GOVERNO DO DISTRITO FEDERAL
INSTITUTO DO MEIO AMBIENTE E DOS RECURSOS HÍDRICOS DO DISTRITO FEDERAL
 Coordenação de Licenciamento de Parcelamento de Solo e Obras de Infraestrutura
 Gerência de Licenciamento e Regularização de Parcelamento de Solo Urbano

Parecer Técnico - Parcelamento de Solo Urbano - LI SEI-GDF n.º 1/2018 - IBRAM/PRESI/SULAM/COINF/GERPAS

PROCESSO Nº	00391-00017686/2017-31 e 391.000.635/2013
TIPO DE LICENÇA	Licença de Instalação Corretiva
TIPO DE ATIVIDADE	Parcelamento de Solo Urbano
INTERESSADO	Urbanizadora Paranoazinho S/A - UPSA
CPF ou CNPJ	- 09.615.218/0001-250
SITUAÇÃO DE ATIVIDADE	Implantada
LICENÇA ANTERIOR	LP 006/2012
ATIVIDADE EMBARGADA/INTERDITADA	Não
COMPENSAÇÃO AMBIENTAL	Sim
COMPENSAÇÃO FLORESTAL	Sim

Figura 3 - Pontos de lançamento Projeto de drenagem inicial

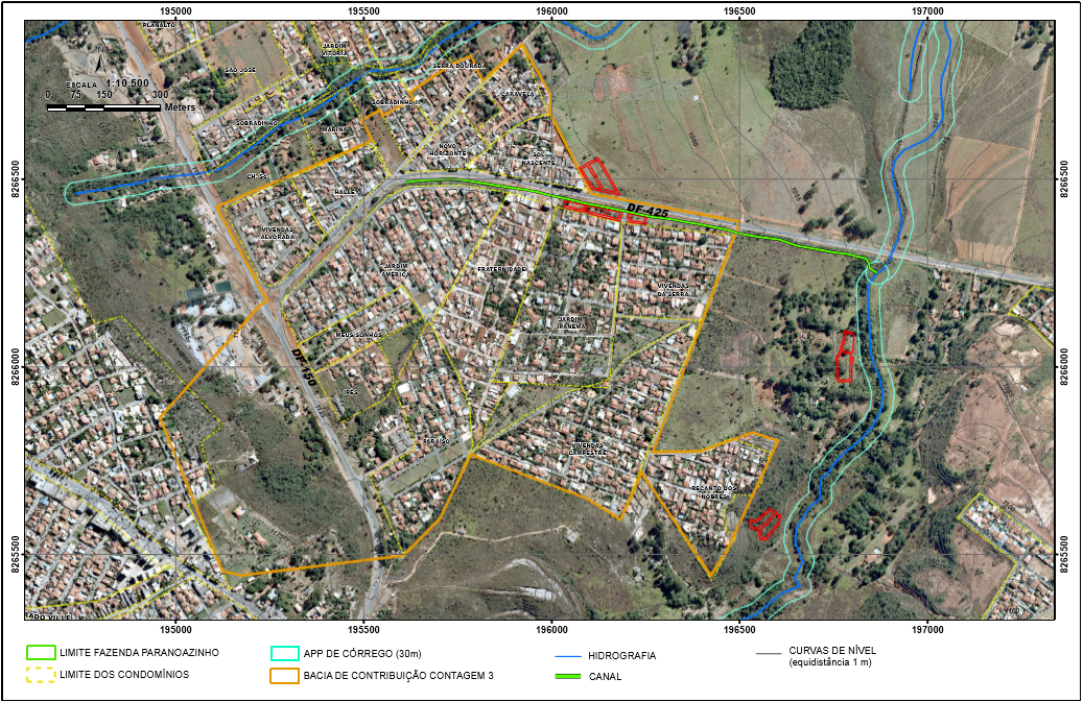
Para amortecer a vazão de escoamento direcionada ao corpo receptor, foram propostas, inicialmente, 10 bacias (Figura 02) e 03 lançamentos (Figura 3) descritos na Tabela 4.

Esse projeto teve aprovação da NOVACAP, conforme Despacho nº 257.125, 13/06/2013, folha 193.

Figura 4 - Versão final do projeto de drenagem pluvial

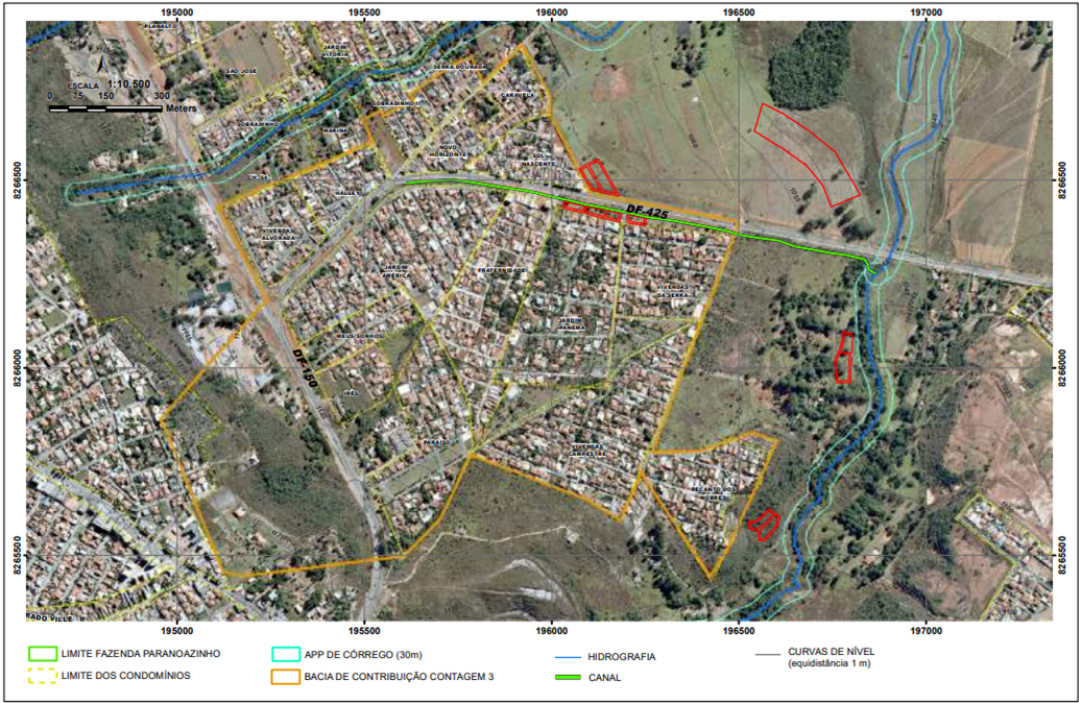
A alteração contemplou a incorporação de mais um reservatório de retenção com capacidade de 30.100 m³, o que possibilitou o atendimento à vazão de lançamento outorgada.

Figura 5 - Dispositivo First Flush (Fonte: Catálogo Tigre-ADS)

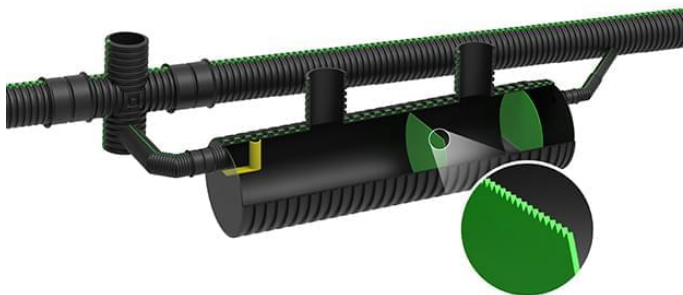
- Sistemas estruturais de controle qualitativos tipo “first flush” interligados à microdrenagem, modelos similares ao da Figura 8:

Figura 6 - Paliçada de madeira (fonte: Hidrológica)

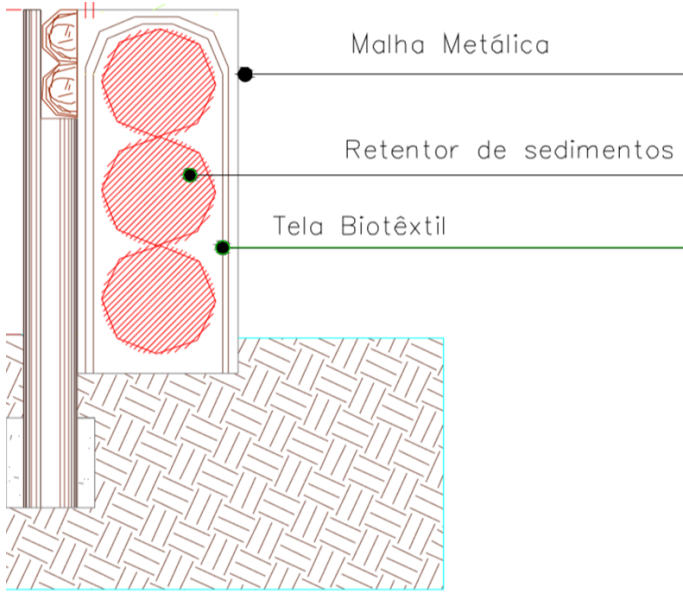
- Dispositivos controladores de velocidade e retentores de sedimentos, como paliçadas de madeira implantados perpendiculares às linhas dos talwegues (figura 9)

Figura 7. Faixas de supressão das bacias de detenção

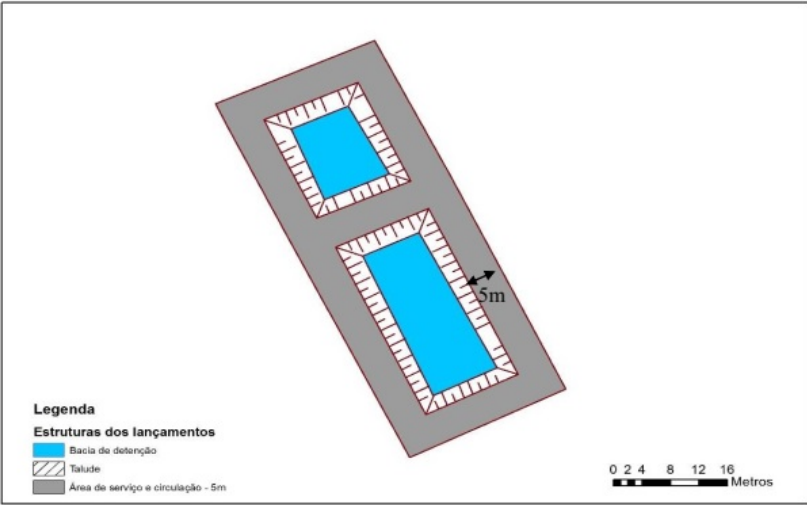
Não foram apresentadas as áreas dos canteiros de obra e eventuais áreas de manobra de maquinário. Logo, estas áreas deverão estar desprovidas de vegetação. Caso contrário, deverá ser requerida a supressão de vegetação para os referidos locais.
